改善箇所説明図

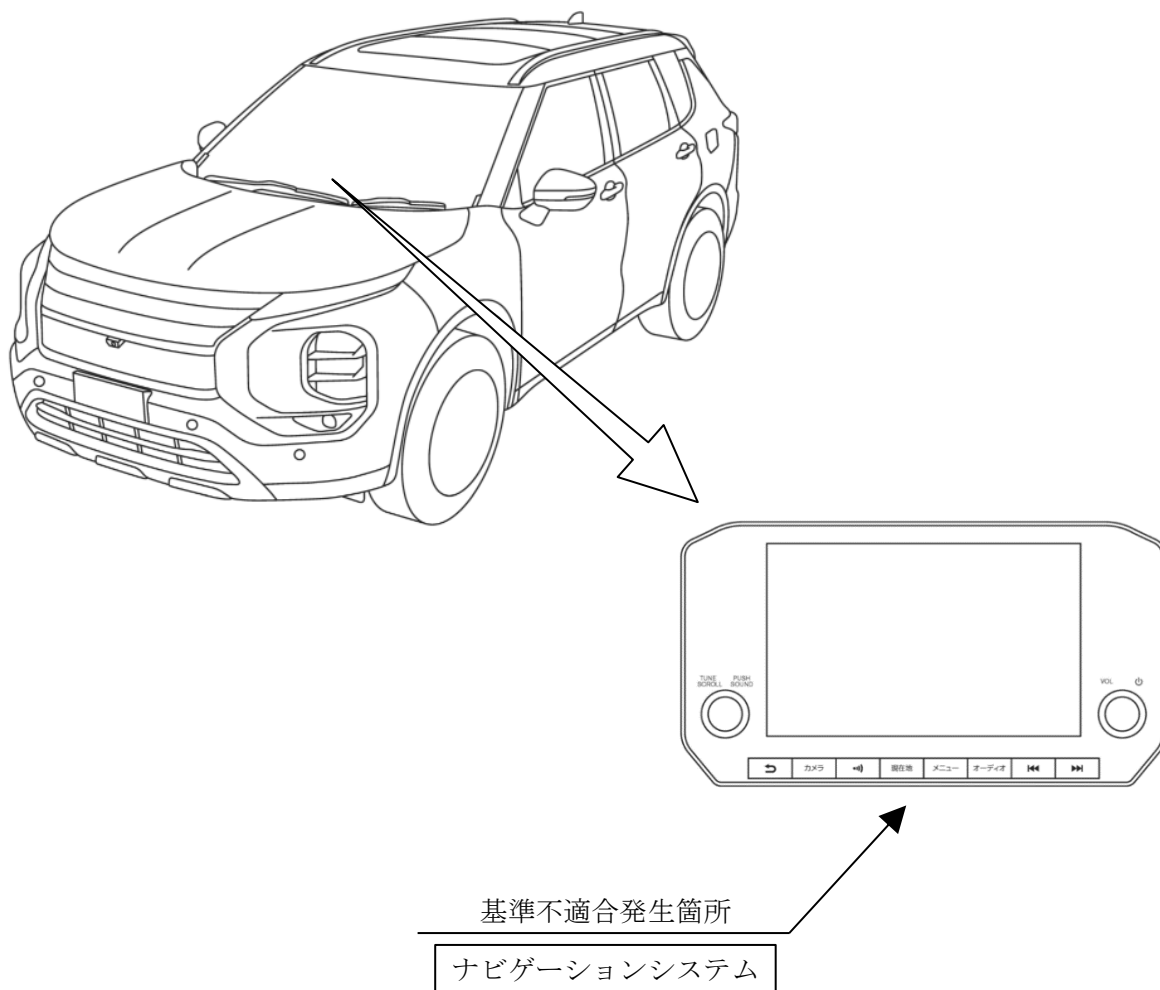
ナビゲーションシステムにおいて、制御プログラムが不適切なため、起動不能や使用中の再起動の繰り返し等が発生することがある。そのため、液晶画面に直前直左確認時や後退時のカメラ映像が表示されず、保安基準に適合しないおそれがある。

全車両、ナビゲーションシステムの制御プログラムを対策仕様に書き替える。

注：図中の 内は、プログラムを書き替える部品を示す。

識別：後席右側ドアのドアチェッカーのヒンジにあるピン下側の頭部に、白または黄色のペイントを塗布する。
